Powiat Pruszkowski

ZP.272.16.2019

ODPOWIEŹ NA PYTANIA I WNIOSKI DO SIWZ

W związku z pytaniami Wykonawcy, wniesionymi w postępowaniu o udzielenie zamówienia publicznego, prowadzonym w trybie przetargu nieograniczonego pn.: Budowa Specjalnego Ośrodka Szkolno-Wychowawczego Pruszków ul. Wapienna zgodnie z art. 38 ust. 1 i ust. 2 ustawy z dnia 29 stycznia 2004 r. - Prawo zamówień publicznych (Dz. U. z 2018 r. poz. 1986, 2215 oraz 2019 r. poz.53 i 730) Zamawiający udziela odpowiedzi.

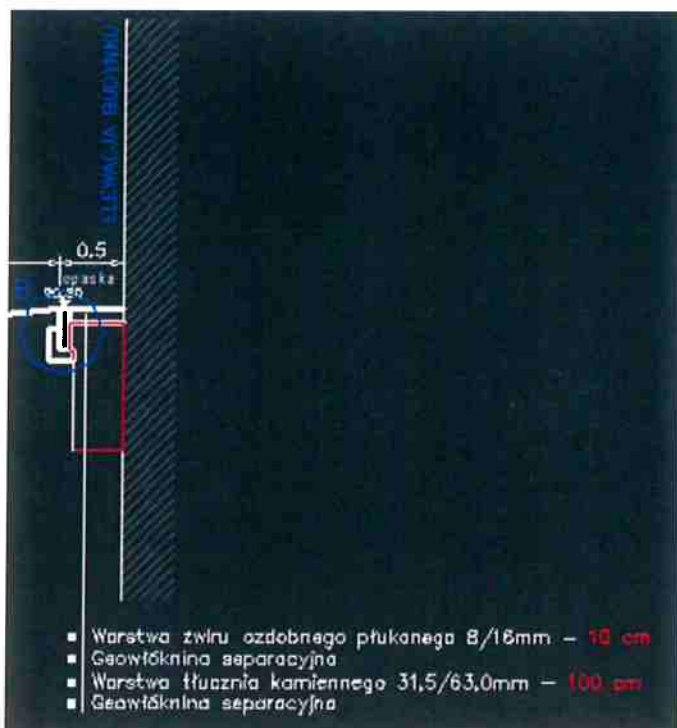
- 5) Zgodnie z projektem drogowym pod warstwą opaski żwirowej należy wykonać podbudowę z tłucznia kamiennego 31,5/63,0 mm grubości 100 cm (fragment rysunku poniżej). Rozwiązanie to jest niespotykane przy innych obiektach i znacząco zwiększa koszty realizacji zaprojektowanego elementu. Standardowa grubość w takim wypadku wynosi 25 cm. W związku z tym prosimy o informację czy Zamawiający godzi się na pocienienie grubości podbudowy z tłucznia do grubości standardowej celem optymalizacji ceny projektowanego elementu.

Odpowiedź: Podbudowa z tłucznia 31,5/63,0 na grubość 25 cm.
